AVIS DE SÉCURITÉ URGENT

Nom du produit : Pousse-seringue Alaris™/ Asena™ CC, GH

Numéro d'avis : RA-2018-04-01

Figure 1

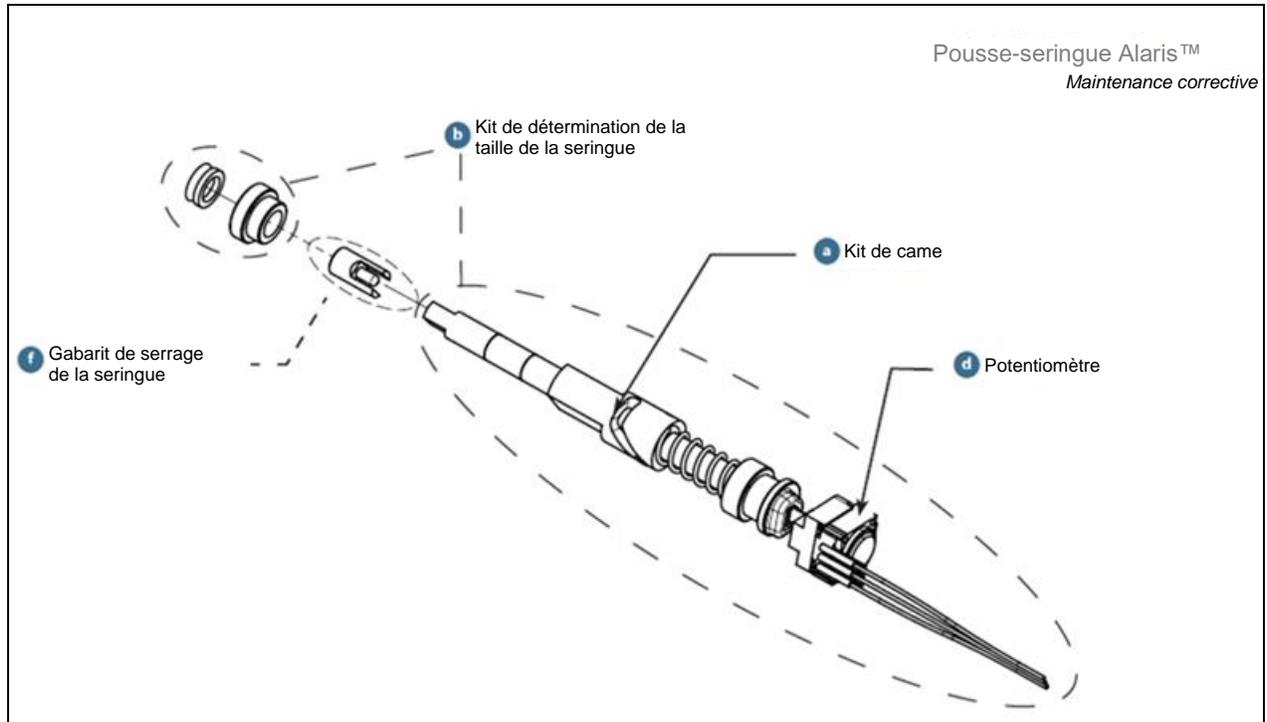
BD met en place une action corrective sur ses pousse-seringues Alaris™ pour remplacer le mécanisme de détermination de la taille de la seringue en raison d'un risque potentiel de rupture de l'ergot moulé sur ledit mécanisme (voir Figure 1).

L'enquête a identifié la cause principale la plus probable, à savoir une contrainte excessive sur les pièces moulées au cours du processus d'assemblage.

Un ergot moulé qui se rompt dans ce mécanisme peut entraîner l'affichage sur la pompe d'un autre modèle ou d'une autre taille de seringue que ceux utilisés, ce qui donne lieu aux situations dangereuses suivantes :

- 2) Voir l'Annexe I - Numéros de série concernés, pour identifier les dispositifs concernés.
- 3) Pour tous les produits concernés, le mécanisme de détermination de la taille de la seringue doit être remplacé. Il existe deux procédures de remplacement de ce mécanisme :

Annexe III (suite)

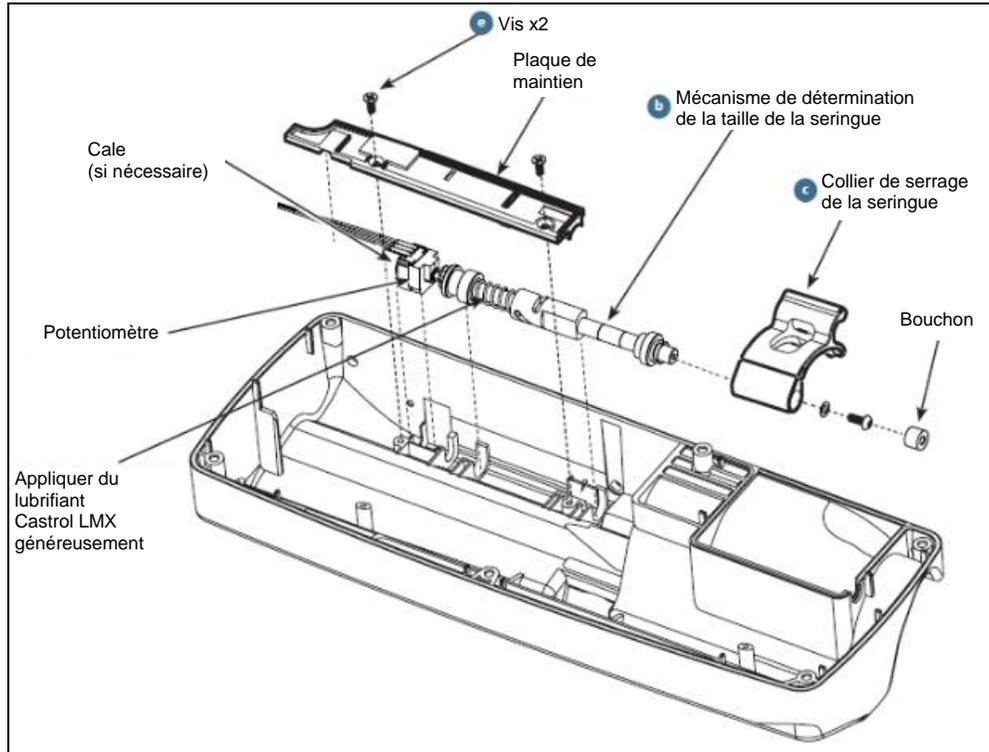
Remarque : Vérifier la présence d'une cale si le potentiomètre est un ancien modèle (boîtier bleu). En l'absence de cale, ou si la came a des bords tranchants, insérer le kit de came lors du remontage. Si la came possède des bords tranchants ou si la cale est mal pliée, cela peut entraîner une usure excessive des zones situées autour du boîtier avant. Les mouvements mécaniques et de petites variations du diamètre de la seringue peuvent entraîner un échec de détection de la seringue, ce qui peut se produire si la cale n'est pas présente ou en cas d'usure du boîtier. Les potentiomètres comportant un boîtier noir n'ont pas besoin de cale. Si vous devez remplacer un potentiomètre comportant une cale par un nouveau potentiomètre avec un boîtier noir, ne remettez pas la cale en place.

1. Déposer les vis de fixation du mécanisme de détermination de la taille de la seringue, le renfort et la plaque de maintien.
2. Déposer la cale et la jeter, puis sortir le mécanisme de détermination de la taille de la seringue de son logement et retirer le potentiomètre.

3. Tirer sur le collier de serrage de la seringue au maximum. Déposer soigneusement le bouchon, la vis et la rondelle. Tirer fortement sur le collier pour l'enlever.

4. Soulever avec précaution le mécanisme de son logement et le sortir du boîtier. Déposer le roulement de la tige et le joint V-ring.
5. Fixer le gabarit de chargement au mécanisme de détermination de la taille de la seringue. Monter le roulement de la tige et le joint V-ring sur l'extrémité du gabarit de chargement.

6. Poser l'ensemble sur un côté, le potentiomètre vers la gauche, les fils sortant vers le haut. L'embout d'injection caractéristique sur la tige prémoulée doit être visible.

7. Mettre en place le protecteur de joint dans le boîtier supérieur et charger le mécanisme de détermination de la taille de la seringue. Comprimer le joint en V contre le protecteur.

8. Retirer le protecteur et enfoncer le mécanisme à travers l'orifice du boîtier avant jusqu'à ce que les côtés plats soient en place dans le logement et que le potentiomètre soit aligné sur le renfoncement du boîtier. Vérifier que l'embout d'injection est situé sur le côté.
9. Faire glisser la cale, si nécessaire, le long de la paroi latérale du logement du potentiomètre. Courber la cale « vers l'extérieur ».
10. Mettre en place la plaque de maintien de la seringue de sorte que la cale dépasse et soit visible. Mettre en place le renfort. Fixer avec les deux vis.
11. Déposer le gabarit de chargement.
12. La tige de la seringue est à plat pour être déplacée en position ouverte.
13. Mettre en place le collier sur la tige, fixer la vis, la rondelle et le bouchon à l'extrémité de la tige.

14. Procéder à les procédures de vérification de la performance (PVP) et de calibration pour finaliser le remplacement de la pièce.
